九州電力株式会社  
川内原子力発電所及び玄海原子力発電所  
火山モニタリング結果に係る評価について

令和4年11月18日

原子力規制庁

図10 GNSS観測点における鉛直方向の平均変動率(上図)及び変動率分布(下図)

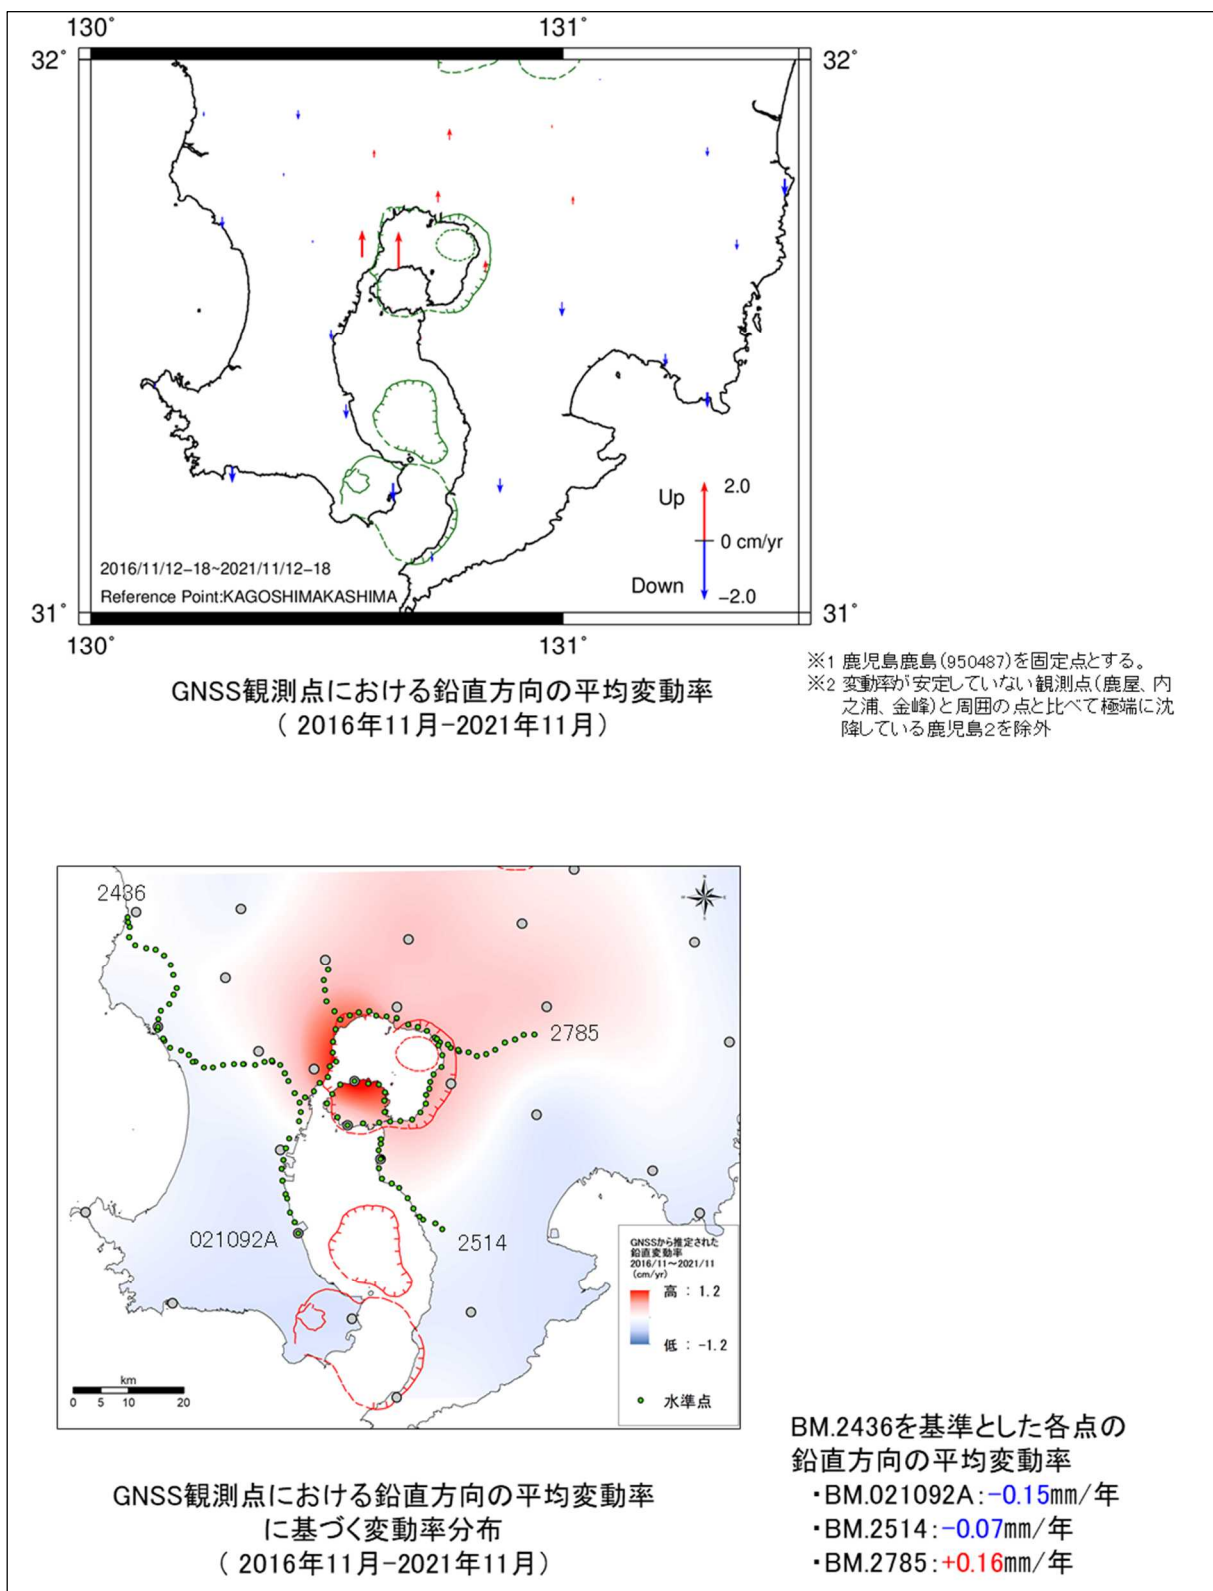
- ・九州電力は、鉛直方向の地殻変動を面的に精度良く把握することを目的として、平成26年度より始良カルデラ周辺の水準測量を毎年実施している(添付資料、P111-116)。2021年度報告の水準測量では、始良カルデラ縁の変動量は例年と比較して小さく、桜島の測線の変動量は例年と同程度であり、顕著な隆起は無いことを確認したとしている(図8及び図9)(添付資料、P113-P116)。なお、九州電力は、固定点①(BM.2785)については、過去4年間の累積変動量で見ると、他の固定点と比較して隆起傾向にあるように見えるため、固定点の配置を検討するようとの第三者(火山専門家)の助言(2020年度)を踏まえ、当該観測点が他の観測点と比較して隆起していることを確認したうえで、当該固定点を除く3点固定により、2016年度以降の水準測量結果の再整理を実施している(図10)(添付資料、P112)。

- ・網平均計算における固定点として、BM. 2785を除く3点（BM. 2514、BM. 021092A及びBM. 2436）を固定点とした計算は適切であると考えます。

図 1 1 始良カルデラにおける地震活動 (2017 年度～2022 年度)

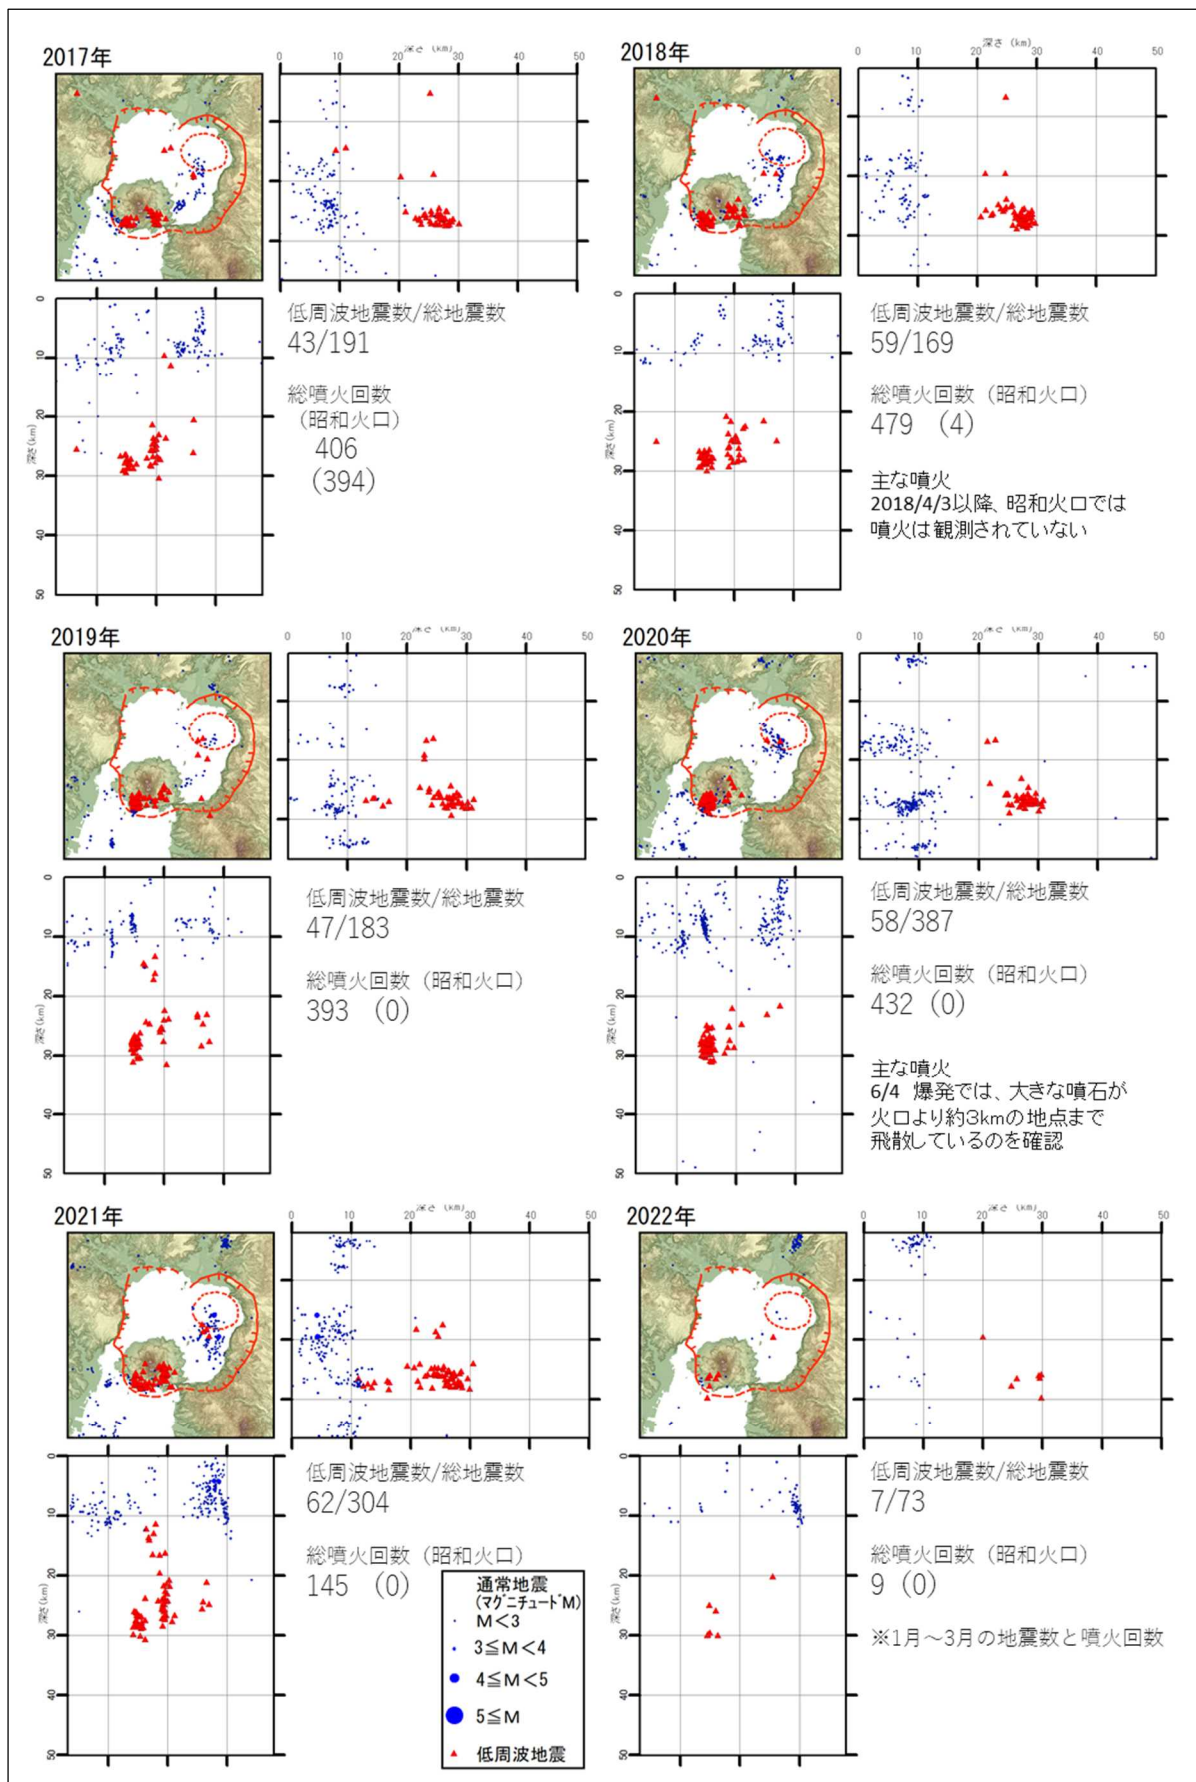
- ・九州電力は、地震発生数の推移及び震源分布とマグニチュードの経時変化等を確認した結果、地震活動(発生数、位置、規模等)は、若尊カルデラの南側での地震及び桜島の南西海域での地震が2021年も依然として継続しており、全体として地震発生数が多い状態で推移していること(図11)(添付資料、P55、P56、P60)、また、2021年に入り若尊カルデラ下の浅いところでM3クラスの地震が起きていることから、今後の地震活動に注視することとの第三者(火山専門家)の助言(2021年度)も踏まえて、今後の地震活動に留意していくとしている(添付資料、P61)。

図 1 2 阿多カルデラの GNSS 連続観測による基線長変化

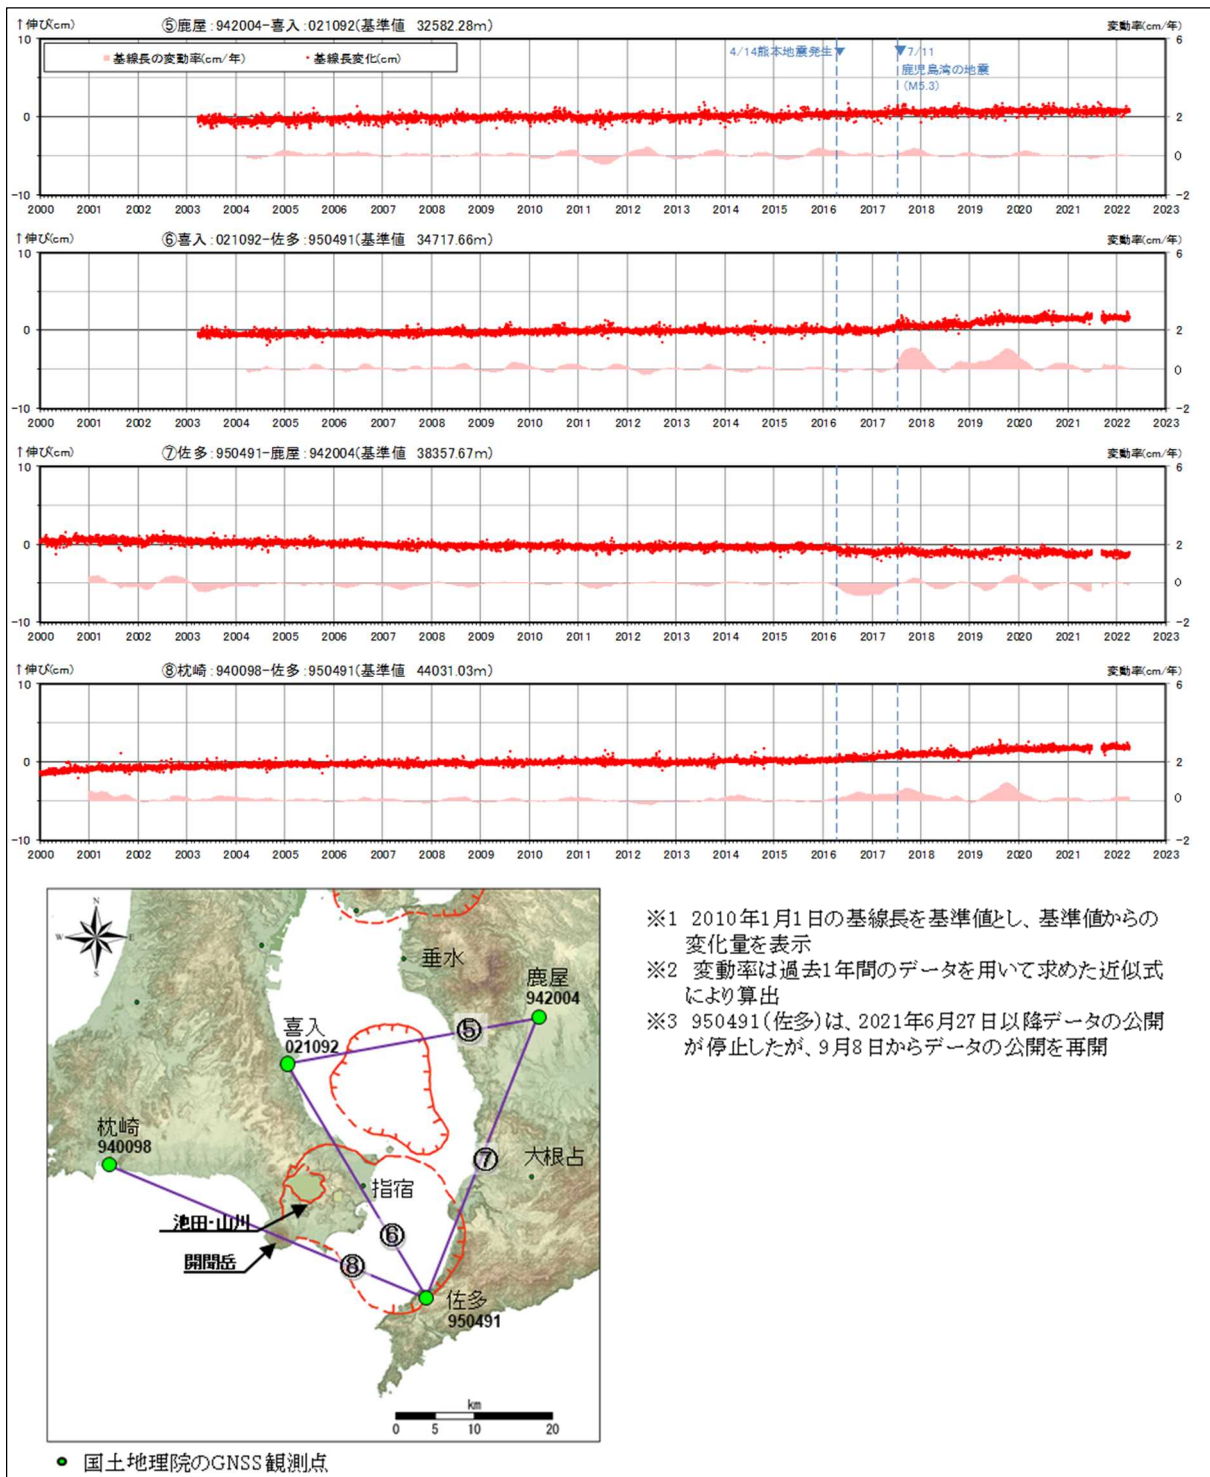
- ・九州電力は、GNSS 連続観測による基線長変化等を確認した結果、当該年度は、阿多カルデラ火山の活動に起因する有意な変化は認められないとしているが、第三者（火山専門家）の助言（2021 年度）にある基線⑥（喜入－佐多）、基線⑧（枕崎－佐多）において 2017 年頃から確認されている伸びについては、引き続き注視していくとしている（図 1 2）（添付資料、P65、P75）。また、地震発生数の推移及び震源分布とマグニチュードの経時変化等を確認した結果、地震活動（発生数、位置、規模等）は、2017 年に発生した地震と同じ北側のカルデラにおいて、2020 年 2 月以降は多い状態で推移していたものの、2021 年 5 月頃以降は停滞しており、また、2020 年度に増加した開聞岳付近における低周波地震についても停滞しているとしている（図 1 3）（添付資料、P69、P70、P74）。

- ・阿多カルデラの基線⑥（喜入-佐多）、基線⑧（枕崎-佐多）において、2017年頃から確認されている伸びについて、今後の地殻変動を注視すること。

図 1 4 鬼界の GNSS 連続観測による基線長変化 (その 1)

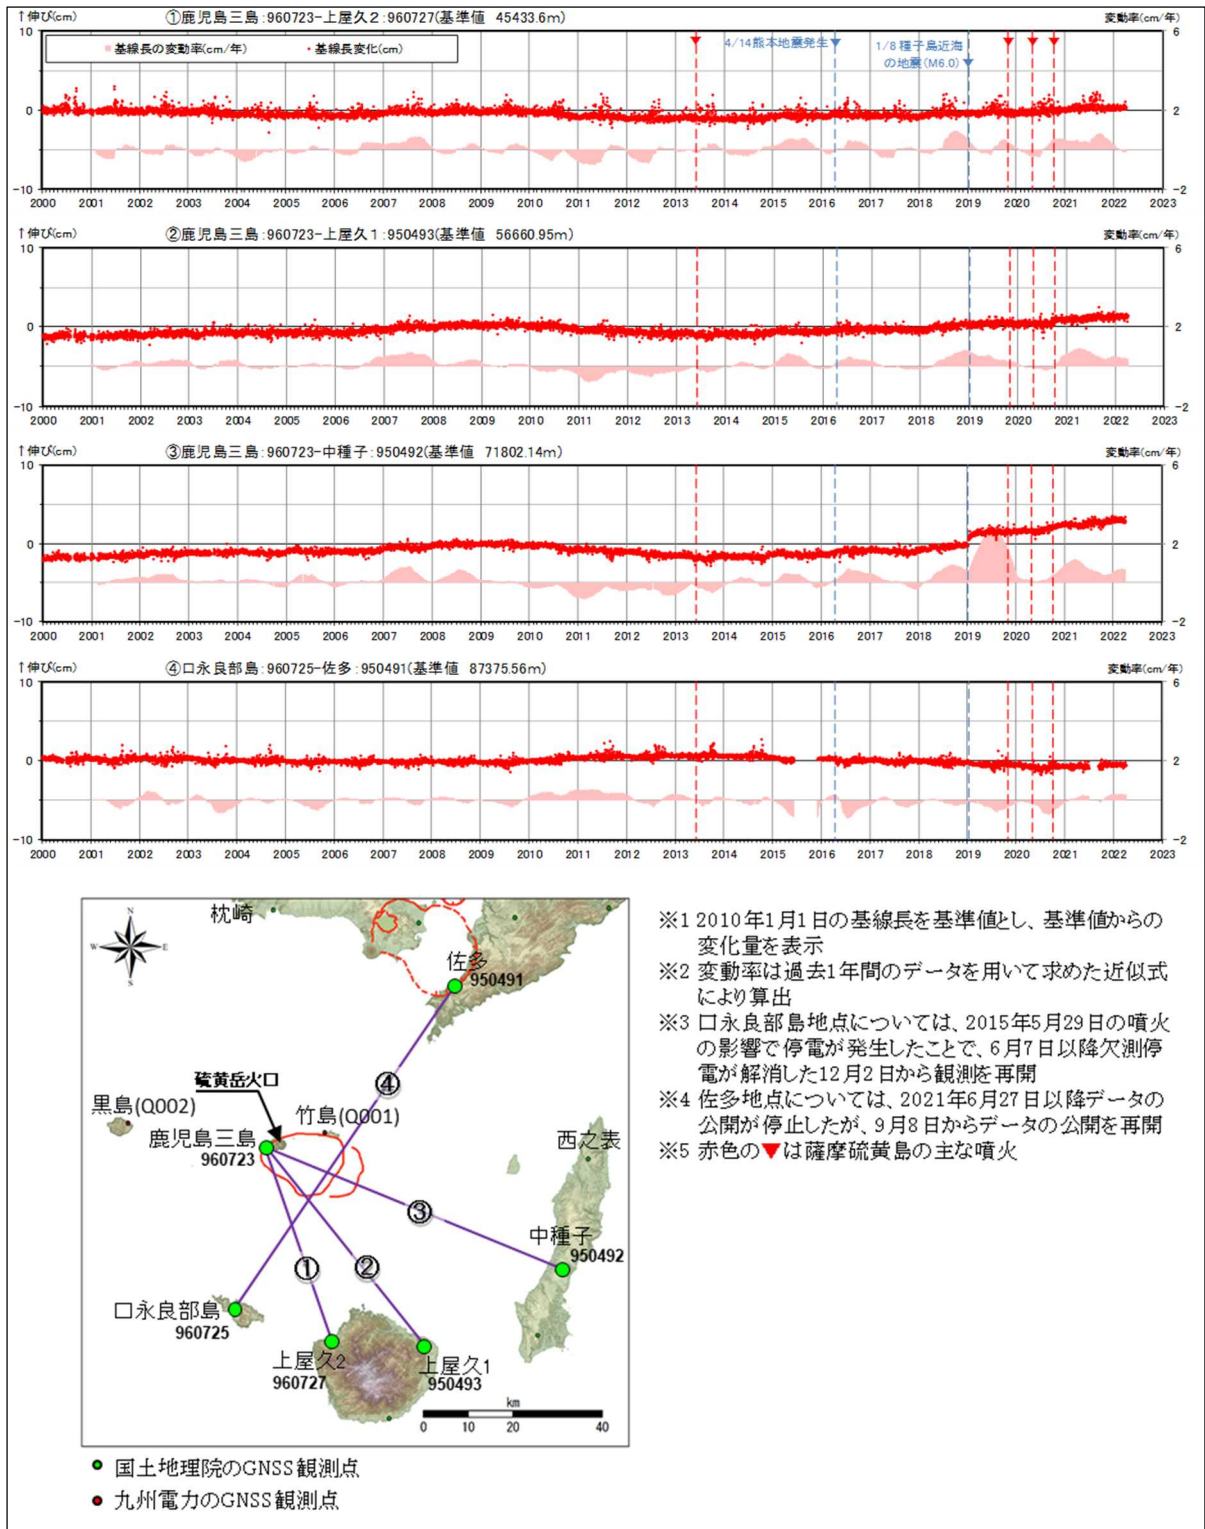
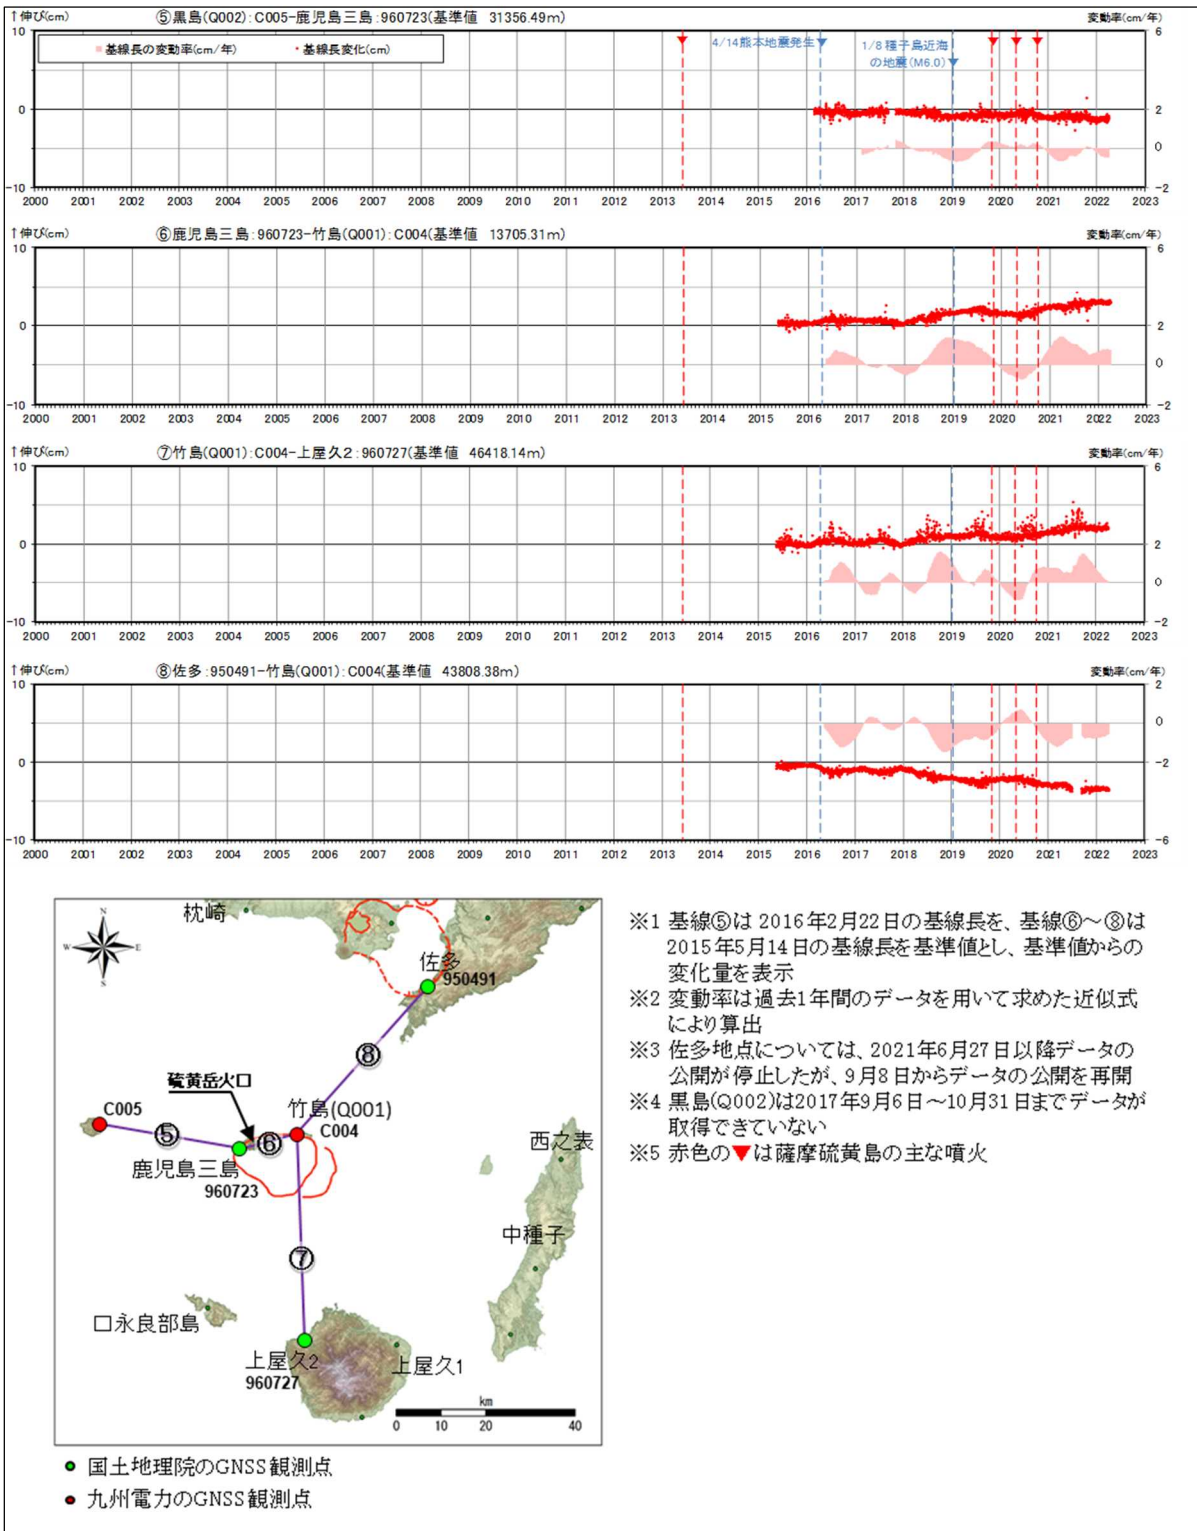
- ・九州電力は、GNSS 連続観測による基線長変化等を確認した結果、当該年度は、鹿児島三島及び竹島を起点とする基線①、②、③及び⑤～⑧などに、鬼界へのマグマ供給を示唆する可能性のある伸びと縮みの傾向が認められるため、今後の地殻変動に留意していくとしている（図14及び図15）（添付資料、P78-81）。
- ・九州電力は、マグマ供給の有無を検討するため、基線⑩（黒島-中種子）や、黒島を固定点とした鹿児島三島、竹島の比高を確認してはどうかという第三者（火山専門家）の助言（2021年度）を踏まえて、鉛直変動を考慮したマグマ供給率の検討を行っている（図16）（添付資料、P85、P86）。その結果、九州電力が自ら定めた注意監視の移行判断基準値（マグマ供給率  $0.01\text{km}^3/\text{年}$ ）に相当する変動は認められないことから、監視レベルは「平常」を継続するとしている（添付資料、P93）。
- ・九州電力は、地震発生数の推移及び震源分布とマグニチュードの経時変化等を確認した結果、地震活動（発生数、位置、規模等）は、位置と規模に有意な変化は認められないとしている（添付資料、P87、P88、P92）。
